INWESTYCJA		PRZEDSZKOLE PUBLICZNE PRZY UL. RECHNIEWSKIEGO W WARSZAWIE	
INWESTOR		LC CORP Invest III Sp. z o.o. ul. Powstańców Śląskich 2-4 53-333 Wrocław	
BIURO WODĄCE:		FS&P ARCUS Sp. z o.o. ul. Abrahama 12 lok XI 03-982 Warszawa	
GENERALNY PROJEKTANT:		mgr inż.arch. Mariusz Ścisto	
ETAP OPRACOWANIA		PROJEKT WYKONAWCZY PRZETARGOWY	
BRANŻA		ARCHITEKTURA	
JEDNOSTKA PROJEKTOWA		FS&P ARCUS Sp. z o.o. ul. Abrahama 12 lok XI 03-982 Warszawa 671 95 25, 671 95 04, 671 12 36 fsparcus@fsparcus.com.pl	
FUNKCJA	IMIĘ I NAZWISKO	NR. UPR.	PODPIS
PROJEKTOWAŁ	mgr inż.arch. Mariusz Ścisto	St167/83	
	mgr inż.arch. Paweł Kotarbiński		
	mgr inż.arch. Michalina Salamandra		
	inż. arch. Grzegorz Mierzwa		
	mgr inż.arch. Dominika Sobczak		
SPRAWDZIŁ	mgr inż.arch. Elżbieta Ciechanowska-Ścisto	St1034/88	
TREŚĆ RYSUNKU	RZUT PARTERU SZATNIA		SKALA 1:50
DATA OPRACOWANIA 18.03.2015			
BRANŻA	NR RYSUNKU		WERSJA
A	WM/7		00

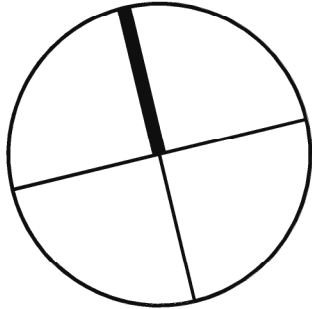
Informujemy, że zapisy dotyczące klasyfikacji szatni w zakresie reakcji na ogień, dotyczą elementów bezpośrednio występujących na drogach komunikacji ogólnej zgodnie z paragrafem 258.2. Warunków Technicznych, gdzie zabronione jest stosowanie materiałów łatwo zapalnych. Na rysunku pokazano zakres elementów stanowiących obudowę drogi komunikacyjnej ogólnej, dla których klasyfikacja ogniowa powinna spełniać wymagania niepalności lub niezapalności lub przynajmniej trudnozapalności (wg Eurokodu B-s1,d0).

→ -elementy posiadające klasyfikację w zakresie reakcji na ogień B-s1,d0
